Besprechung 04/2022

20/04/2022

- Verkehrsfragen bis 01/2022
- Antworten auf Mail vom 17/03/2022
- Offene und geklärte Punkte. Ziel: abgestimmter Vorentwurf.

ARGESCHMALZMARKT
	Schmalzmarkt Gablenberg Gablenberger Hauptstrasse, Stuttgart
Straßenbreiten Fußgängerüberweg	
M 1:200	07/2021

Luftbild

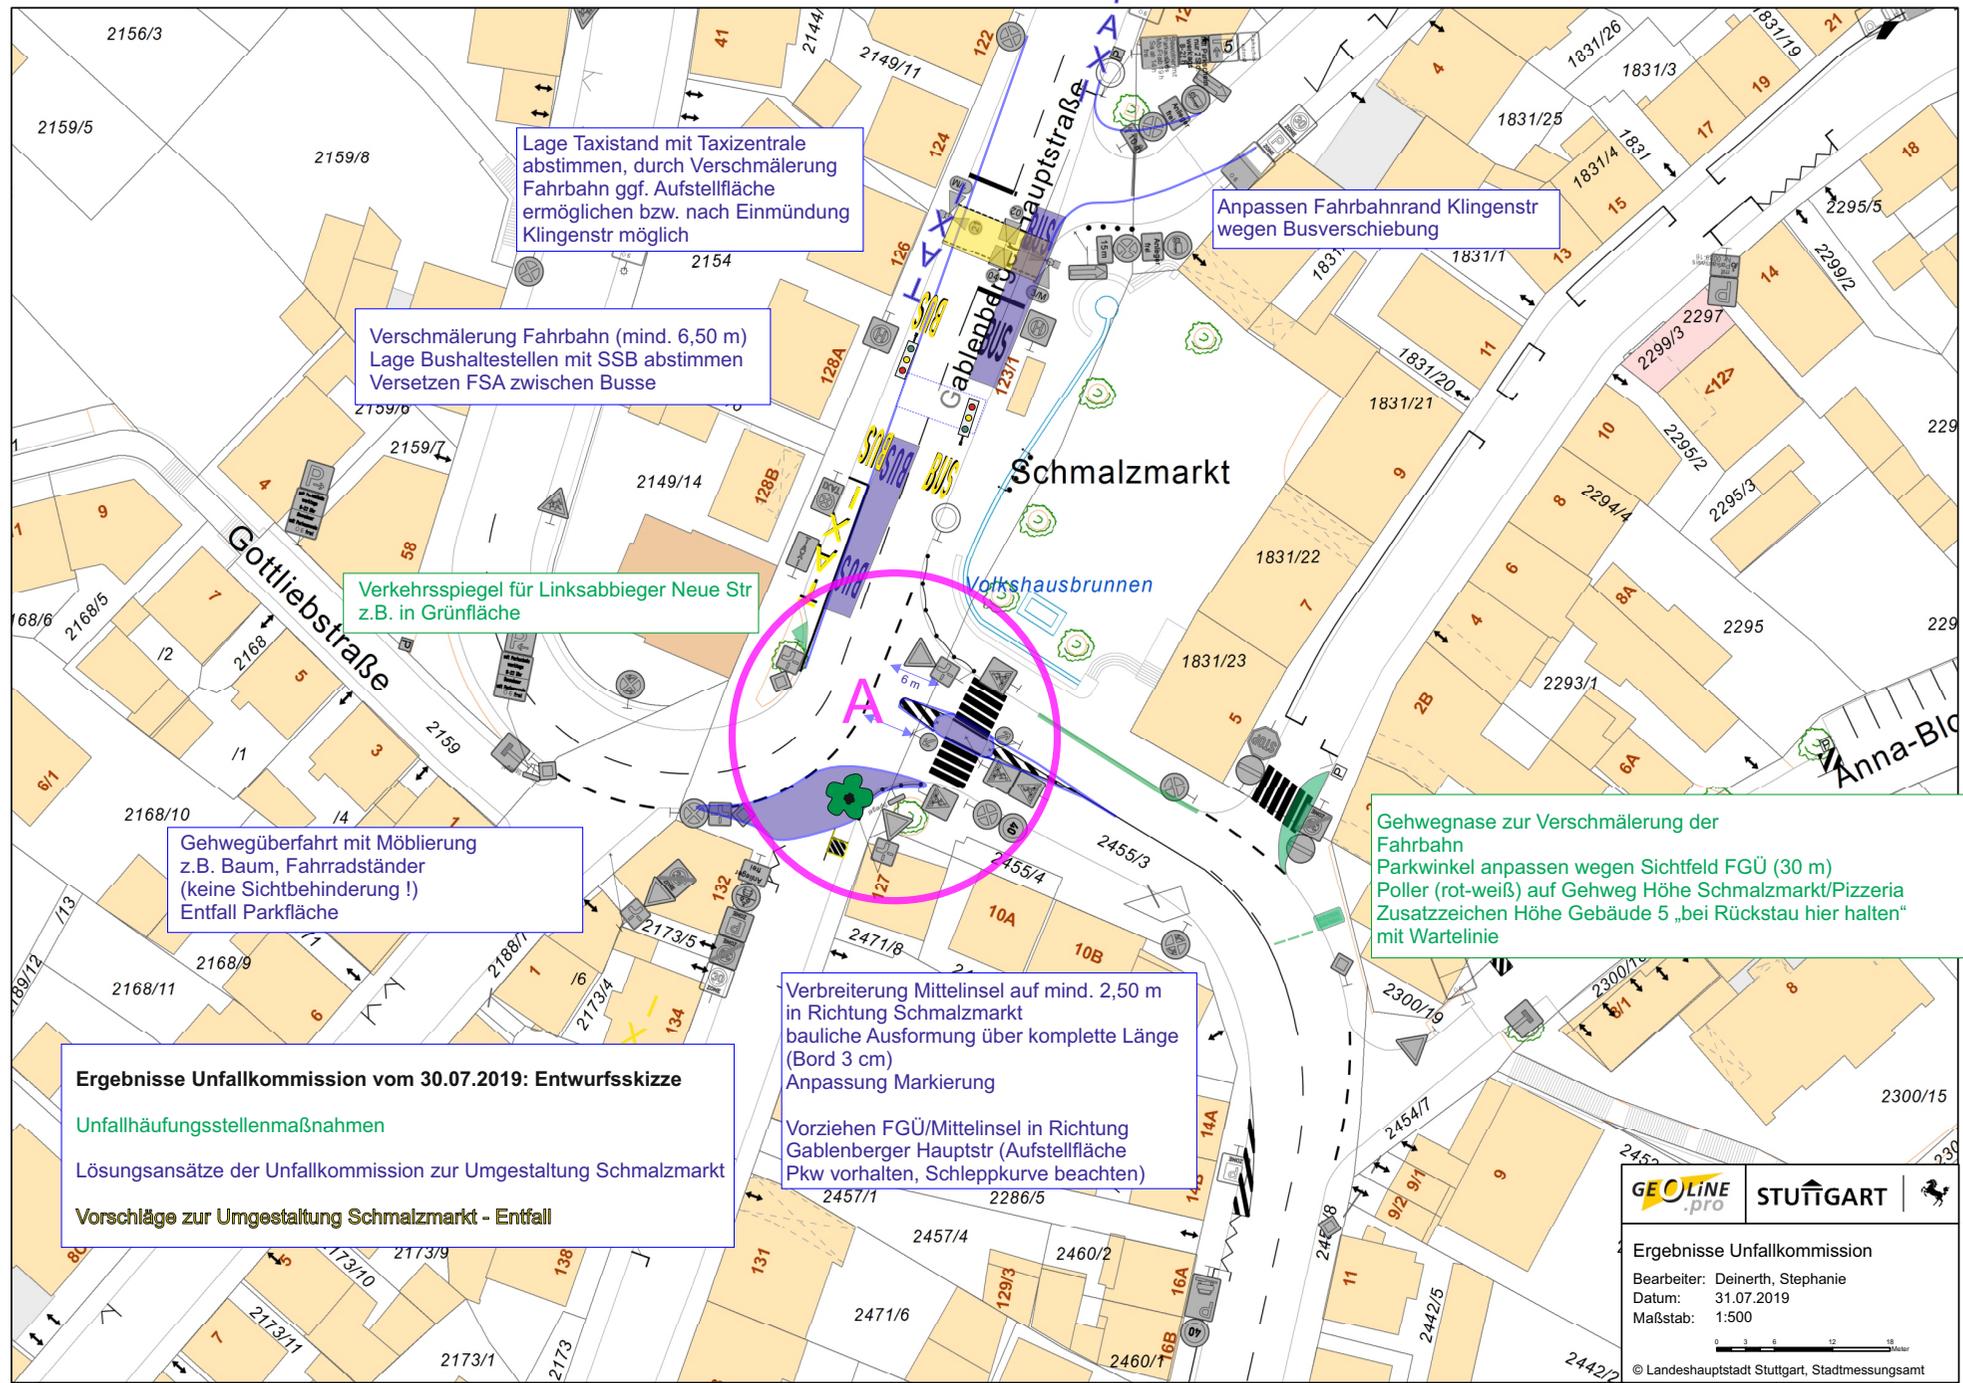
Lage Taxistand mit Taxizentrale abstimmen, durch Verschmälerung Fahrbahn ggf. Aufstellfläche ermöglichen bzw. nach Einmündung Klingenstr möglich

Anpassen Fahrbahnrand Klingenstr wegen Busverschiebung

Verschmälerung Fahrbahn (mind. 6,50 m)
Lage Bushaltestellen mit SSB abstimmen
Versetzen FSA zwischen Busse

Verkehrsspiegel für Linksabbieger Neue Str z.B. in Grünfläche

Gehwegüberfahrt mit Möblierung z.B. Baum, Fahrradständer (keine Sichtbehinderung!)
Entfall Parkfläche

Gehwegnase zur Verschmälerung der Fahrbahn
Parkwinkel anpassen wegen Sichtfeld FGÜ (30 m)
Poller (rot-weiß) auf Gehweg Höhe Schmalzmarkt/Pizzeria
Zusatzzeichen Höhe Gebäude 5 „bei Rückstau hier halten“ mit Wartelinie

Verbreiterung Mittelinsel auf mind. 2,50 m in Richtung Schmalzmarkt
bauliche Ausformung über komplette Länge (Bord 3 cm)
Anpassung Markierung

Vorziehen FGÜ/Mittelinsel in Richtung Gablenberger Hauptstr (Aufstellfläche Pkw vorhalten, Schleppkurve beachten)

Ergebnisse Unfallkommission
 Bearbeiter: Deinert, Stephanie
 Datum: 31.07.2019
 Maßstab: 1:500

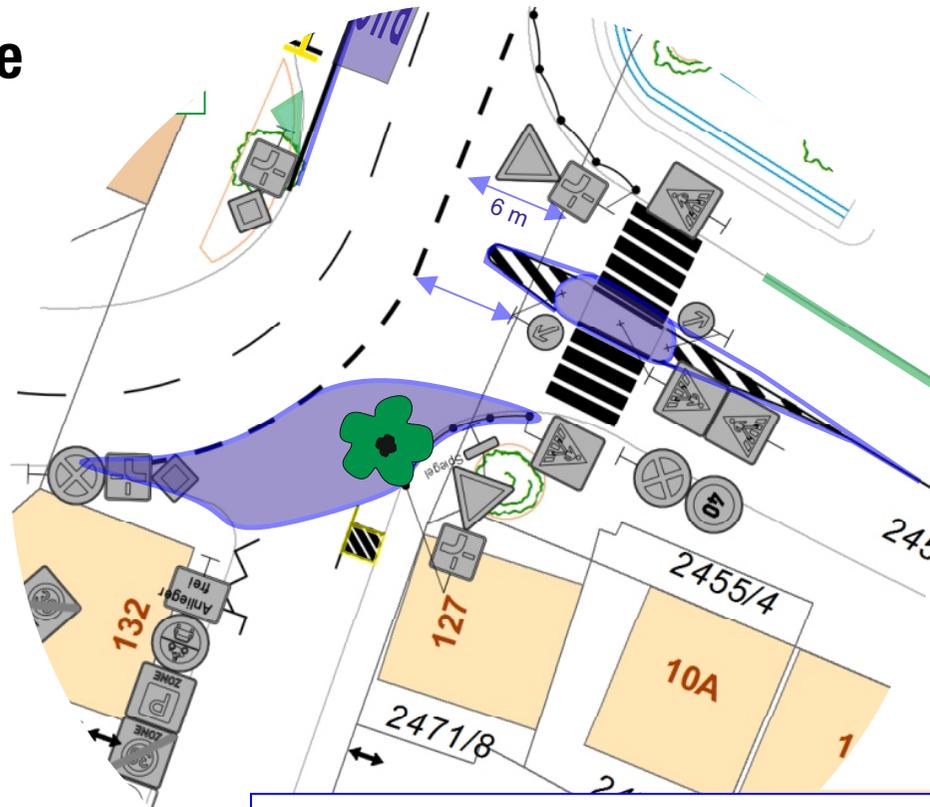
Sichtdreiecke Ein-/Ausmündung Neue Straße

Verbreiterung Mittelinsel auf mind. 2,50 m
in Richtung Schmalzmarkt
bauliche Ausformung über komplette Länge
(Bord 3 cm)
Anpassung Markierung

Vorziehen FGÜ/Mittelinsel in Richtung
Gabelberger Hauptstr (Aufstellfläche
Pkw vorhalten, Schleppkurve beachten)

Sichtdreiecke Ein-/Ausmündung Neue Straße

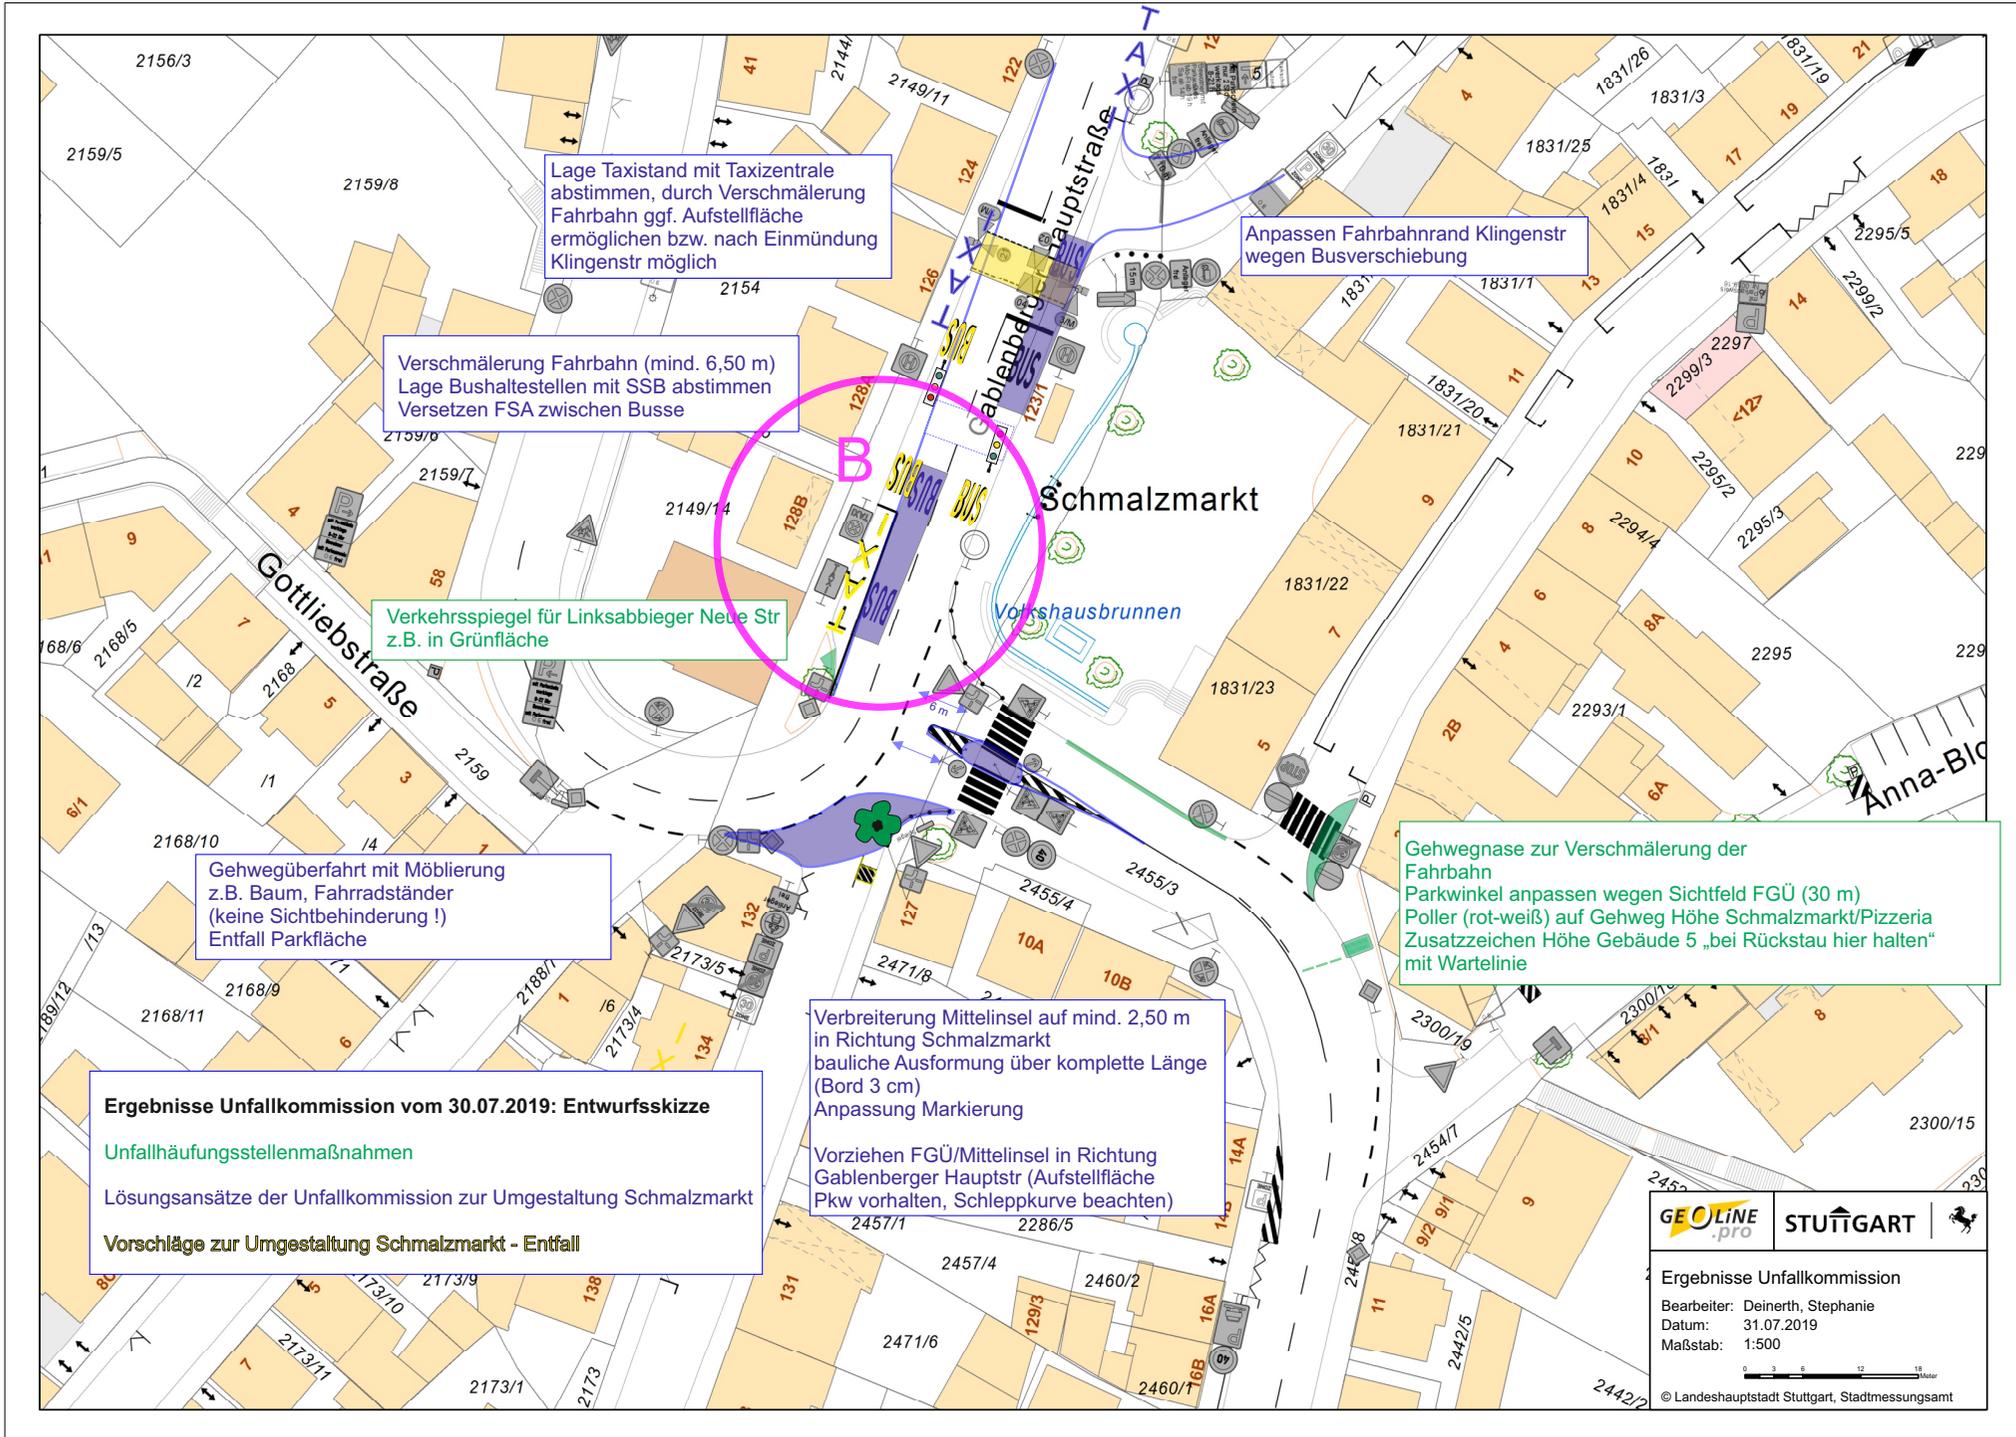
Lage Taxistand mit Taxizentrale abstimmen, durch Verschmälerung Fahrbahn ggf. Aufstellfläche ermöglichen bzw. nach Einmündung Klingenstr möglich

Anpassen Fahrbahnrand Klingenstr wegen Busverschiebung

Verschmälerung Fahrbahn (mind. 6,50 m)
Lage Bushaltestellen mit SSB abstimmen
Versetzen FSA zwischen Busse

Verkehrsspiegel für Linksabbieger Neue Str z.B. in Grünfläche

Gehwegüberfahrt mit Möblierung z.B. Baum, Fahrradständer (keine Sichtbehinderung!)
Entfall Parkfläche

Gehwegnase zur Verschmälerung der Fahrbahn
Parkwinkel anpassen wegen Sichtfeld FGÜ (30 m)
Poller (rot-weiß) auf Gehweg Höhe Schmalzmarkt/Pizzeria
Zusatzzeichen Höhe Gebäude 5 „bei Rückstau hier halten“ mit Wartelinie

Verbreiterung Mittelinsel auf mind. 2,50 m in Richtung Schmalzmarkt
bauliche Ausformung über komplette Länge (Bord 3 cm)
Anpassung Markierung

Vorziehen FGÜ/Mittelinsel in Richtung Gablenberger Hauptstr (Aufstellfläche Pkw vorhalten, Schleppkurve beachten)

VORENTWURF
 22/07/2021

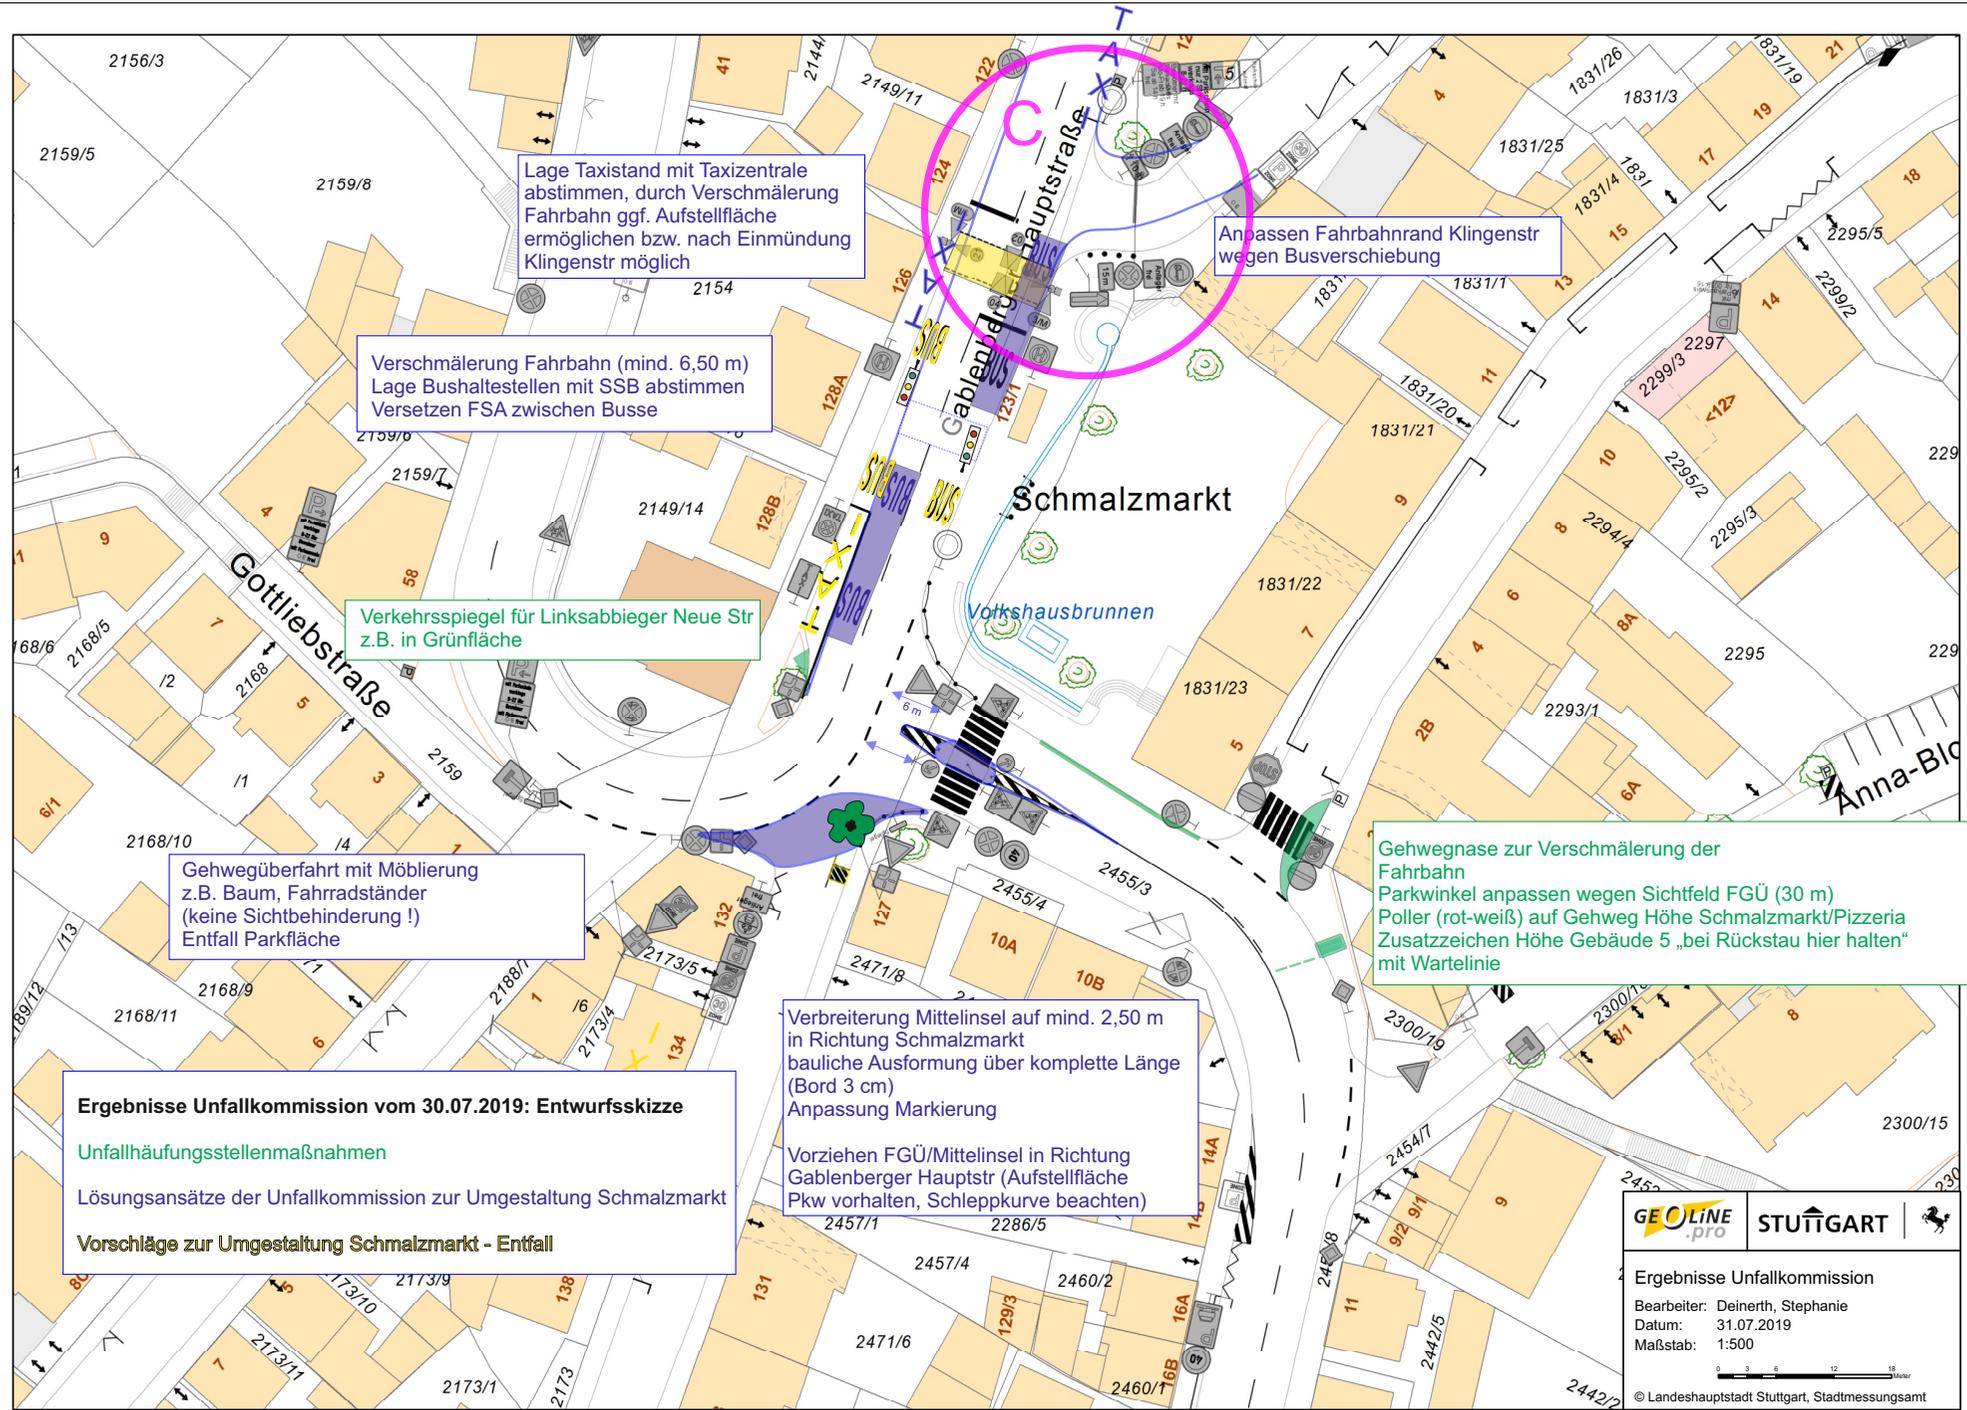
Lage Taxistand mit Taxizentrale abstimmen, durch Verschmälerung Fahrbahn ggf. Aufstellfläche ermöglichen bzw. nach Einmündung Klingenstr möglich

Anpassen Fahrbahnrand Klingenstr wegen Busverschiebung

Verschmälerung Fahrbahn (mind. 6,50 m)
Lage Bushaltestellen mit SSB abstimmen
Versetzen FSA zwischen Busse

Verkehrsspiegel für Linksabbieger Neue Str z.B. in Grünfläche

Gehwegüberfahrt mit Möblierung z.B. Baum, Fahrradständer (keine Sichtbehinderung!)
Entfall Parkfläche

Gehwegnahe zur Verschmälerung der Fahrbahn
Parkwinkel anpassen wegen Sichtfeld FGÜ (30 m)
Poller (rot-weiß) auf Gehweg Höhe Schmalzmarkt/Pizzeria
Zusatzzeichen Höhe Gebäude 5 „bei Rückstau hier halten“ mit Wartelinie

Verbreiterung Mittelinsel auf mind. 2,50 m in Richtung Schmalzmarkt
bauliche Ausformung über komplette Länge (Bord 3 cm)
Anpassung Markierung

Vorziehen FGÜ/Mittelinsel in Richtung Gablenberger Hauptstr (Aufstellfläche Pkw vorhalten, Schleppkurve beachten)
